MANHATTAN NATURSTEIN TOP

MANHATTAN NATURSTEIN TOP

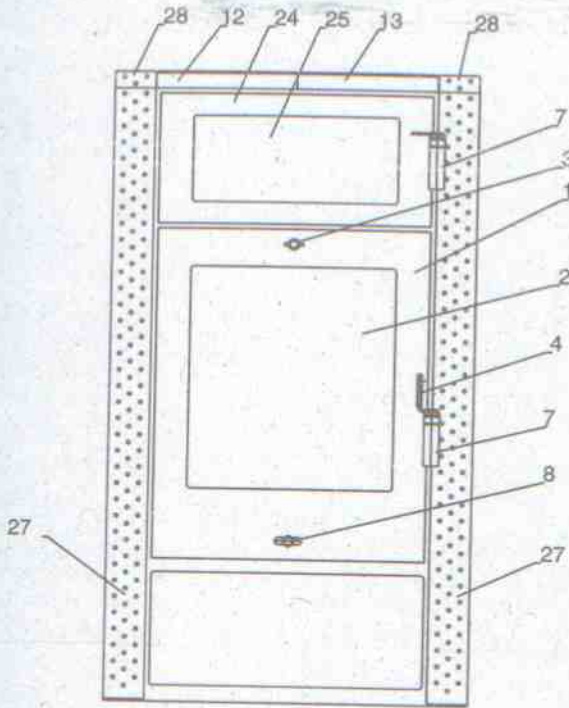
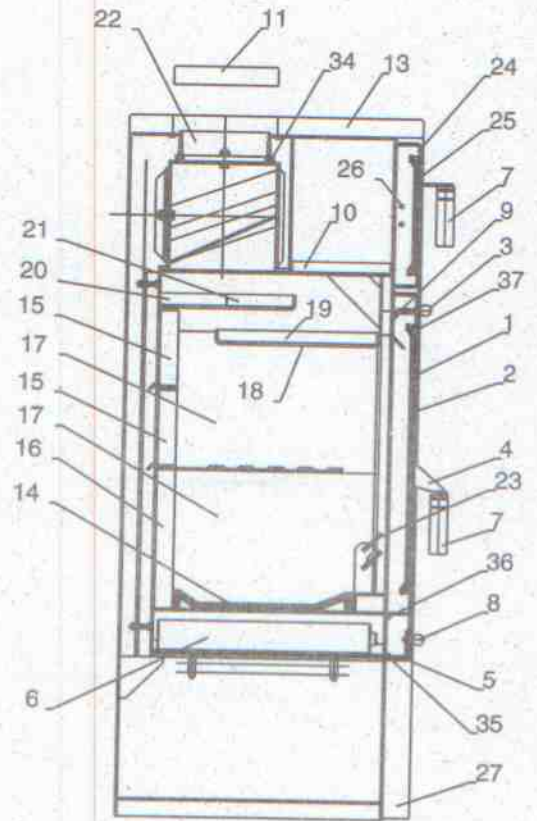
*** Technische Änderung!**

Statt der Umlenkung 3790-031 C und Vermiculitstein 6081-084D (Pos. 18, 19) gibt es ein neues Feuerablenksystem.
 Diese Garnitur enthält 2x Pos. 17; 1x Pos. 20; 1x Pos. 21 und ein neues Vermiculit statt Pos 18-19, mit der Bestellnummer 6081-261
 Komplette Auskleidung: 9900-378
